*Betreff:***Lammer Busch Ost, LA 31****Herstellung des Marktplatzes**

<i>Organisationseinheit:</i> Dezernat III 61 Fachbereich Stadtplanung und Umweltschutz	<i>Datum:</i> 16.03.2020
--	-----------------------------

Die Beschlussvorlage 20-12592 wurde am 12.02.2020 im Stadtbezirksrat 321 behandelt. Im Ergebnis wurde die Verwaltung aufgefordert, die Planung unter Berücksichtigung der Maßgaben Barrierefreiheit, Durchlässigkeit des Treppenblocks und Marktgestaltung zu überarbeiten und den Behindertenbeirat e. V. sowie den Seniorenrat der Stadt Braunschweig zu beteiligen.

Anlage 1: Entwurf

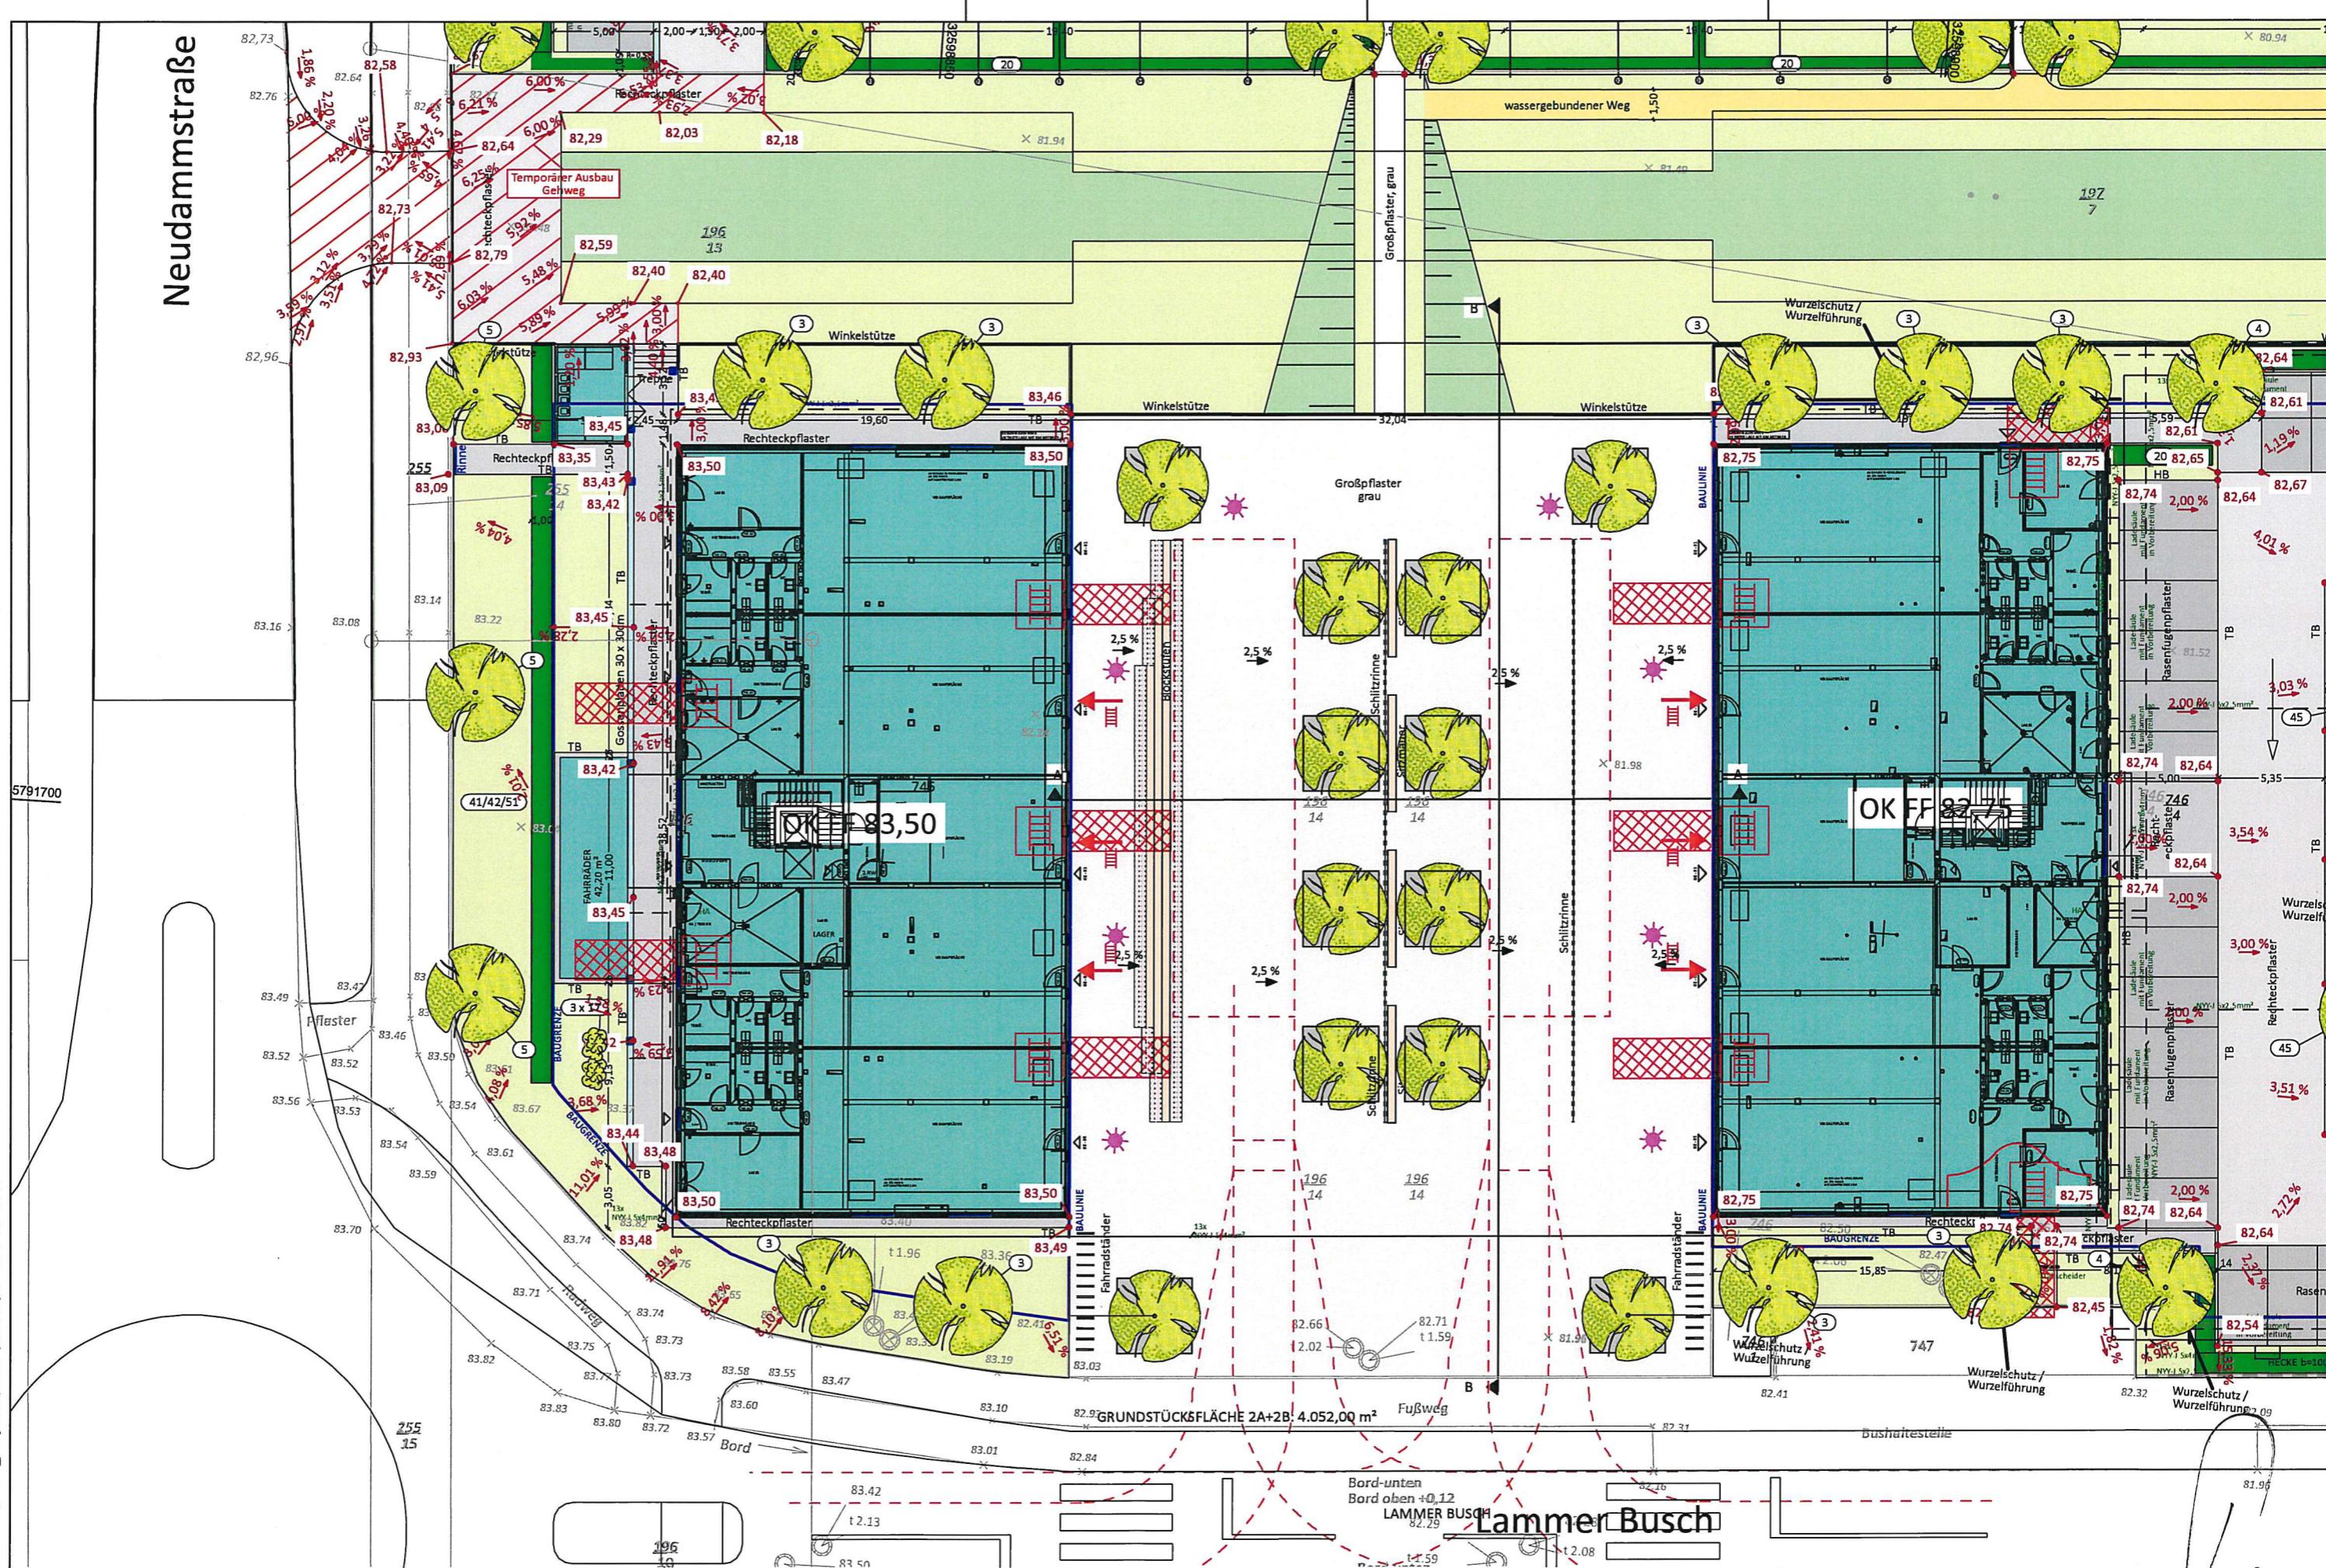
Die durchgehende dreistufige Treppe mit einer Länge von ca. 30 m stellt eine Barriere dar und sollte daher zur besseren Durchlässigkeit und kürzeren Wegen mit einer Rampe unterbrochen werden.

Es wurde angemerkt, dass der Platz zwischen Treppenblock und westlichen Gebäuden zu gering sei, wenn man bedenkt, dass die Geschäfte auch noch Aufsteller zu Werbezwecken platzieren

Der direkte Zugang vom Marktplatz zum nördlich gelegenen Baufeld 1 wurde mittels einer Treppe angedacht, die zwar Keile zum Führen eines Kinderwagens oder Fahrrades beinhaltet, aber für Rollstuhlfahrer oder Rollatoren ungeeignet ist.

Neben der dreistufigen Treppe, die auch als Sitzgelegenheit für Jugendliche dienen kann, sind mittig lineare Bänke angedacht. Es werden unterschiedliche Wünsche zur Höhe und Anordnung geäußert.

Die angedachte Rampe zwischen den Treppenabschnitten dürfte eine maximale Neigung von 6 % haben, somit hätte sie eine Mindestlänge von 5 m, um den Höhenunterschied der Treppe von 30 cm ausgleichen zu können.

Sie würde also entweder in den Bereich zwischen Treppe und westlich angrenzender Geschäftszeile ragen oder in den östlich anschließenden Bereich der Feuerwehraufstellfläche. Dies ist nur bedingt möglich, zudem müssten diese entsprechend gekennzeichneten Bereiche zum Teil auch umfahren bzw. umgangen werden.

Der Behindertenbeirat hat in seiner Stellungnahme keine Bedenken bezüglich der durchgehenden Treppe gesehen, da links und rechts der Höhenunterschied barrierefrei vorgesehen ist und es zumutbar ist, eine Strecke von max. 15 m zurückzulegen, um zur gegenüberliegenden Seite des Platzes zu gelangen.

Als Vorgabe wurde der Einbau von Bodenindikatoren und Stufenmarkierungen genannt.

Die Lage der Treppe kann aufgrund der Lage der Feuerwehraufstellfläche nicht weiter nach Osten geschoben werden. Des Weiteren sollte aus Sicht der Verwaltung die ca. 3,50 m breite Fläche zwischen Treppe und Gebäude ausreichend dimensioniert sein.

Der unmittelbare Übergang mit Treppe zum nördlich gelegenen Baufeld 1 sollte als Zusatzangebot zu der seitlich barrierefrei vorhandenen Wegeführung dienen.

Eine barrierefreie Lösung an dieser Stelle würde eine bauliche Lösung in Form einer Rampe erfordern.

Auch der Behindertenbeirat hält eine barrierefreie Verbindung für wünschenswert, ist aber auch der Meinung, dass eine Querung vom Marktplatz über barrierefreie Wege bereits grundsätzlich gegeben sei, auch hier sei der Umweg zumutbar.

Da zum jetzigen Zeitpunkt noch nicht bekannt ist, ob und wann eine Stadtbahnhaltestelle realisiert wird, ist aus wirtschaftlichen und bautechnischen Gründen von einem jetzigen Rampenbau abzusehen.

Als Zwischenlösung zur direkten Anbindung an das nördliche Baufeld schlägt die Verwaltung vor, eine höhengleiche barrierefreie Dammlösung mit Fortführung eines Pflasterweges und seitlicher Bepflanzung herzustellen.

Nach Aussage des Behindertenbeirates sollten die Sitzelemente ohne Lehne ausgebildet werden, um die beidseitige Nutzung zu ermöglichen. Die Sitzhöhe sollte zudem nicht erhöht werden, da Rollstuhlfahrer Probleme hätten, das Sitzelement zu erreichen. Die übliche Sitzhöhe gemäß DIN von 45 cm sollte eingehalten werden.

Der Behindertenbeirat wies noch darauf hin, dass die mit dem Pflaster höhengleichen Baumscheiben mit einer zum Pflaster farblich passenden, gelochten Abdeckung ausreichender Größe versehen werden sollen.
